公告号: A24-046

AGS 系列电气控制箱之规格变更

AGS 系列电气控制箱 (包含特制品)

【1列型】

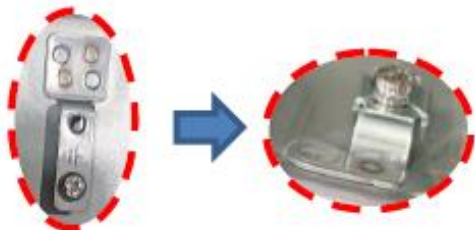
---- (红色虚线): (i) 内部接地端子的形状和安装位置

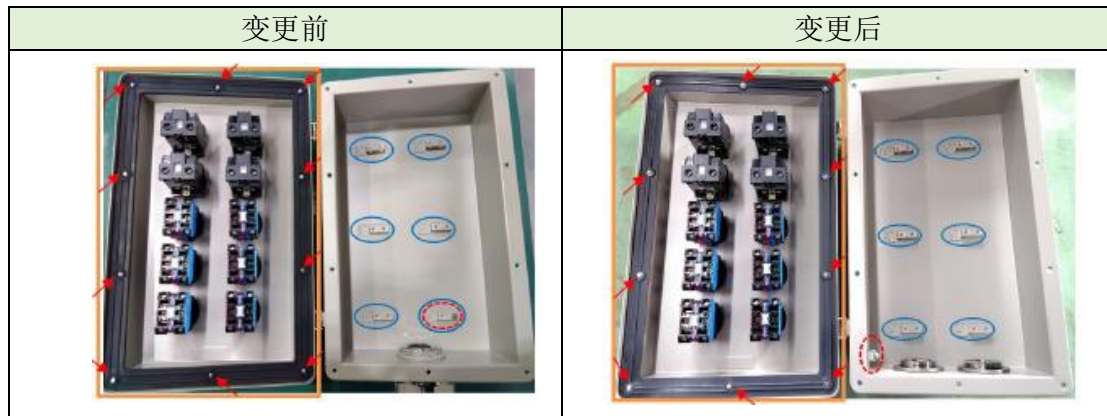
变更前: M4 圆垫圈

变更后: M4 压板

□ (浅蓝色方框): (ii) (iii) 垫圈形状及拧紧方法

变更前: 插入外壳的法兰

变更后: 粘在盖子上

○ (蓝色圆圈): (iv) 用于安装特定端子台的固定支架

→ (红色箭头): (v) 改变结构以防止盖子紧固螺钉掉落

【2 列及 3 列型】

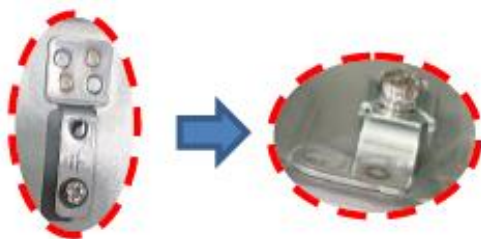
---- (红色虚线): (i) 内部接地端子的形状和安装位置

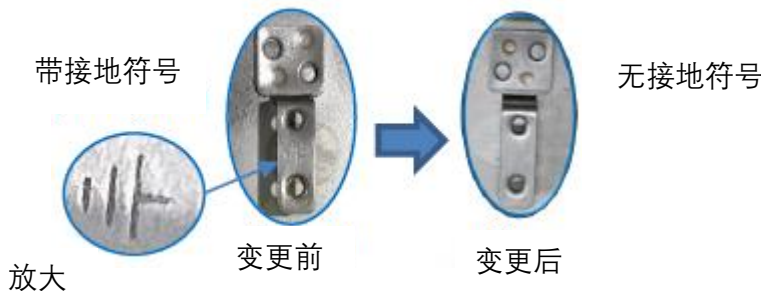
变更前: M4 圆垫圈

变更后: M4 压板

□ (橙色方框): (ii) 垫圈形状

○ (蓝色圆圈): (iv) 用于安装特定端子台的固定支架

→ (红色箭头): (v) 改变结构以防止盖子紧固螺钉掉落
